**AVIS RELATIF A LA PROTECTION
CONTRE LES EVENTUELS EFFETS NOCIFS ET NUISANCES
PROVOQUES PAR LES RAYONNEMENTS NON IONISANTS
GENERES PAR DES ANTENNES EMETTRICES STATIONNAIRES**

Commune : DOUR - Exploitant : ORANGE

Référence exploitant : 398C1_2/30758C1_1/40758C1_1/50758C1_1

Rapport n° 1628 / 2023

Figure 1 : Vue en plan des lieux de séjour et des points de contrôle

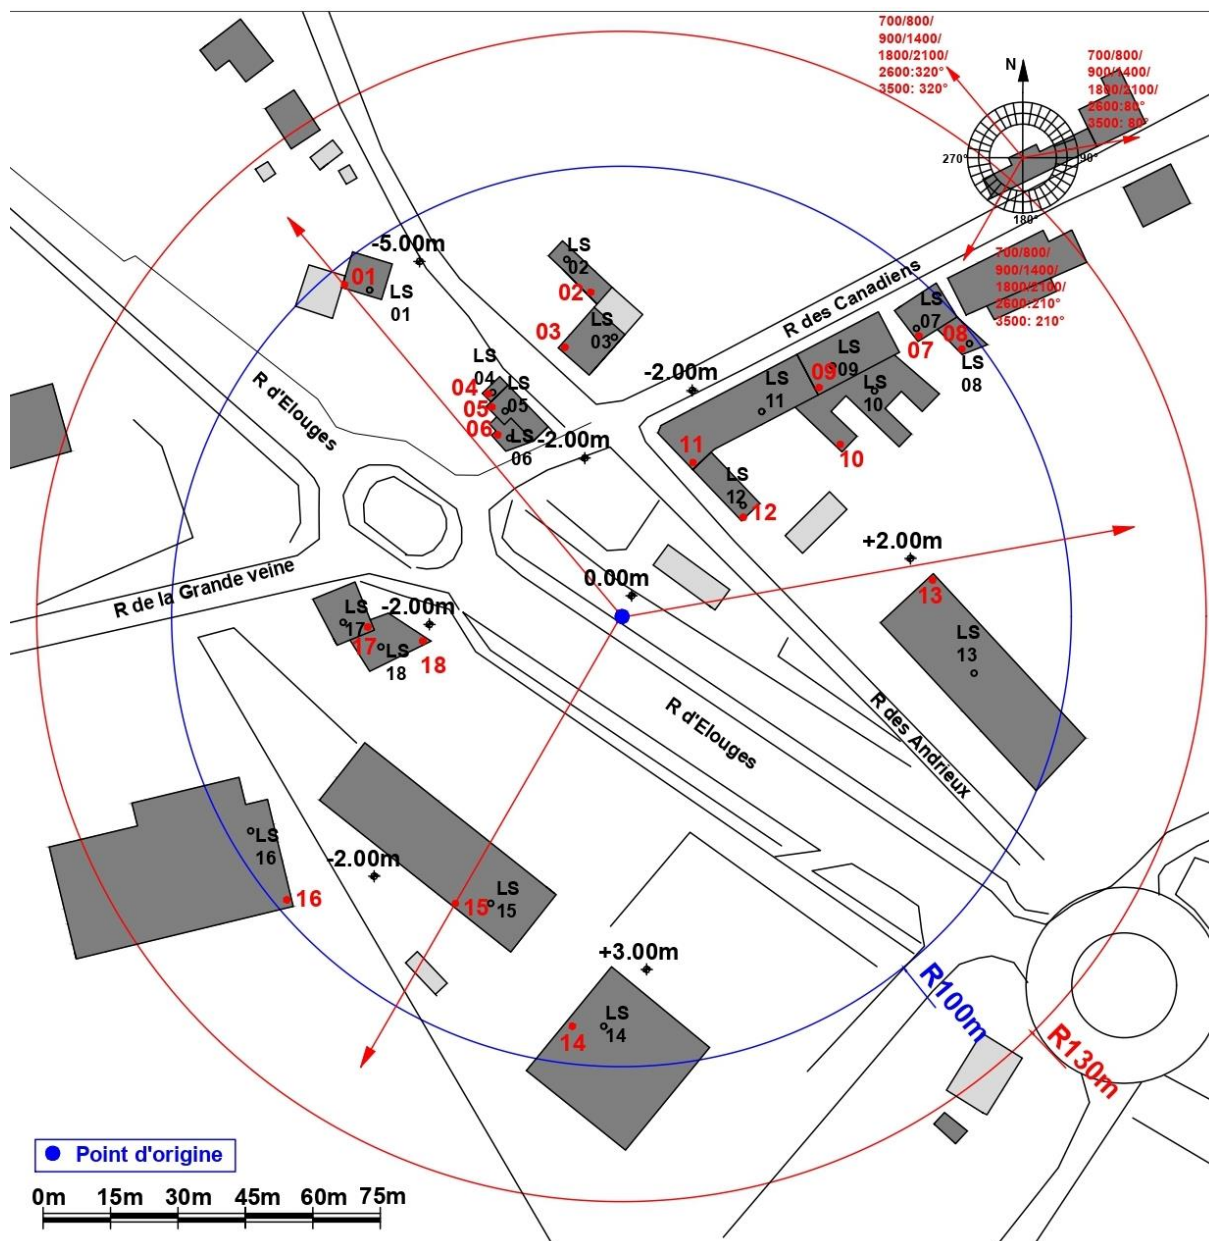
Les fréquences d'émission, la puissance rayonnée par chacune des antennes et leur gain permettent de déterminer le rayon de la zone à analyser. Tout dépassement de la limite par installation est exclu en dehors de cette zone. Le tableau 2 reprend les 35 LS² pour lesquels l'indice d'exposition est le plus élevé. Les différentes colonnes indiquent :

- le numéro du point de contrôle repris sur un des plans de la figure 1;
- le numéro du LS dans lequel se trouve le point de contrôle de la 1^{ère} colonne ;
- l'atténuation d'obstacle prise en compte pour le calcul de l'indice d'exposition dans le LS ;
- le résultat du calcul de l'indice d'exposition.

En ce qui concerne les antennes de l'installation mentionnées dans le tableau 1, la distance maximale à laquelle la limite pourrait être atteinte, à l'extérieur, est égale à 83,4 m. S'il n'y a pas de LS à une distance inférieure, les antennes respectent forcément la limite d'immission.

Dans le cas des LS situés à l'intérieur des bâtiments, une atténuation d'obstacle est prise en compte et il en résulte que la distance maximale à laquelle la limite pourrait être atteinte se réduit à 59,1 m.

Figure 2 : Vue en plan des installations d'antennes dans un rayon de 300 mètres autour de l'installation faisant l'objet de la demande d'avis

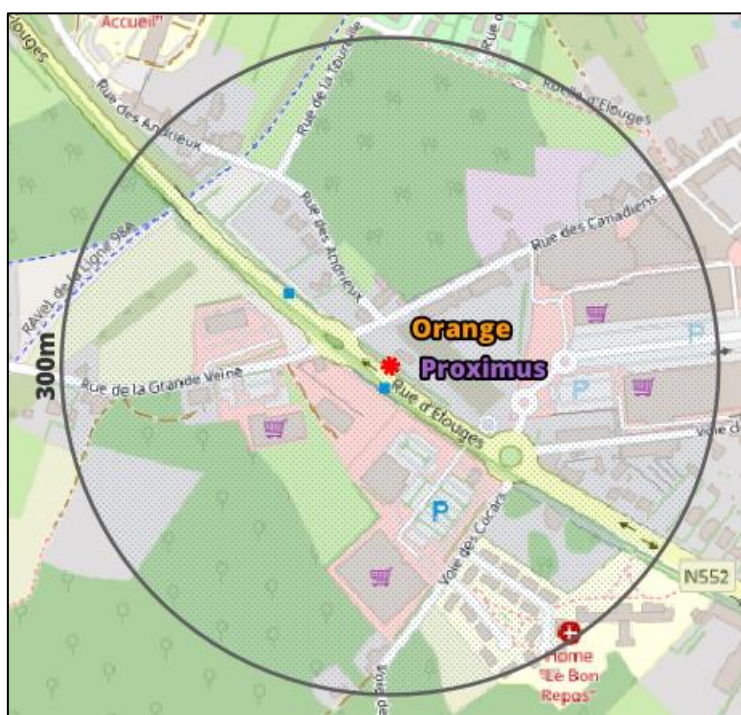
Le plan en projection verticale de la figure 2 indique la localisation des antennes actives éventuelles visées par le décret et situées dans un rayon de 300 mètres autour de l'installation référencée dans le paragraphe 2. Les données de localisation de ces antennes et les avis correspondant sont accessibles via le cadastre en ligne des antennes émettrices stationnaires⁶.

Compte tenu du nombre d'installations localisées dans la figure 2, il apparaît que l'intensité du rayonnement électromagnétique généré, dans les lieux de séjour situés à proximité de l'installation référencée dans le paragraphe 2, par l'ensemble des antennes émettrices stationnaires de l'ensemble des exploitants du même site d'antennes émettrices stationnaires respecte la limite fixée à l'article 4, § 2 du décret.
